泊発電所
震源を特定せず策定する地震動について
(コメント回答)

平成26年4月9日
北海道電力株式会社

No	コメントの要旨	備考
1	・2004年北海道留萌支庁南部地震のはぎとり解析による基盤地震動評価結果については、地盤物性値等の妥当性を確認すること。	第83回審査会合 (平成26年2月20日)
2	・ニセコ・雷電火山群付近の地形分類等について補足すること。	第83回審査会合 (平成26年2月20日)

地表記録と基盤地震動の比較

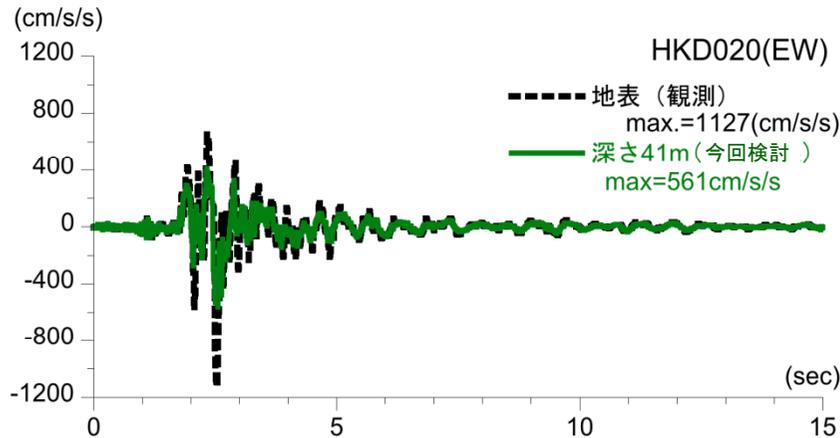
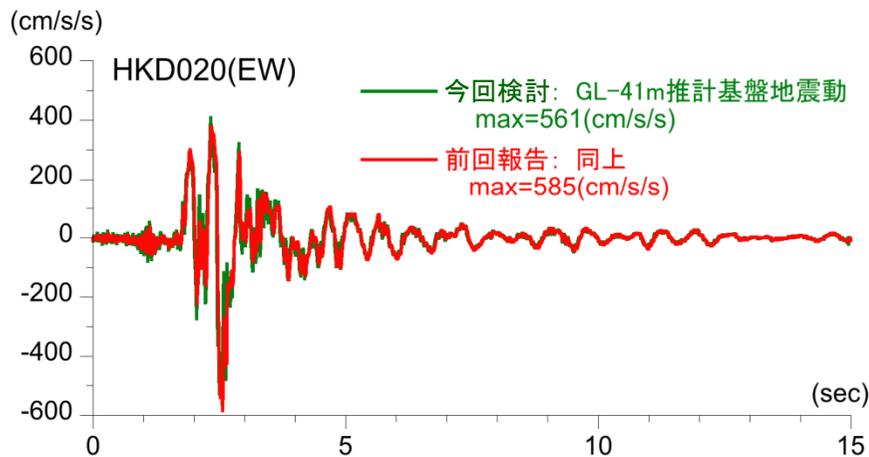
No	コメントの要旨	備考
1	・2004年北海道留萌支庁南部地震のはぎとり解析による基盤地震動評価結果については、地盤物性値等の妥当性を確認すること。	第83回審査会合 (平成26年2月20日)

●GL-41mまで非線形性を考慮した基盤地震動の最大加速度は、561Galとなっており、佐藤ほか(2013)による基盤地震動(585Gal)と比較してやや小さく評価された。

ニセコ地域火山地質図(NEDO, 1987に一部加筆)

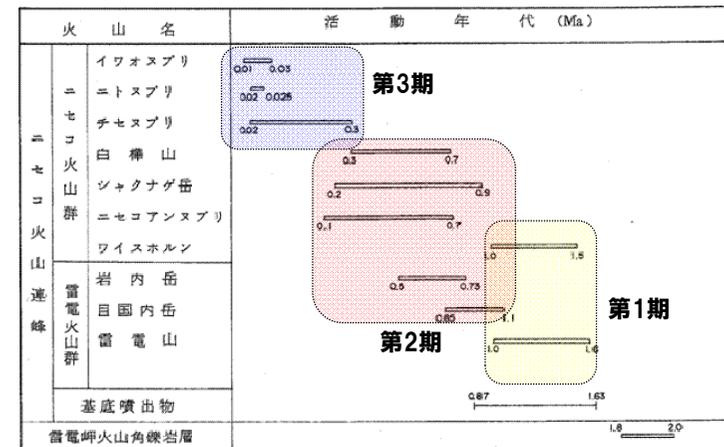
No	コメントの要旨	備考
2	・ニセコ・雷電火山群付近の地形分類等について補足すること。	第83回審査会合 (平成26年2月20日)

- NEDO(1986), NEDO(1987)では, ニセコ・雷電火山群の噴出物等の分布が示されており, 活動時期は, 「第1期」, 「第2期」及び「第3期」に分類されている。
 - 第1期 : 雷電山・ワイスホルン
 - 第2期 : 目国内岳・岩内岳・ニセコアンヌプリ・シャクナゲ岳・白樺山
 - 第3期 : チセヌプリ・ニトヌプリ・イワオヌプリ
- 敷地側には, 雷電山, 岩内岳, シャクナゲ岳, ワイスホルンの後期更新世より古い年代の火山噴出物が分布している。

○ニセコ・雷電火山群の後期更新世以降の活動は第3期の活動に限定され, 現在の活動中心はイワオヌプリである。
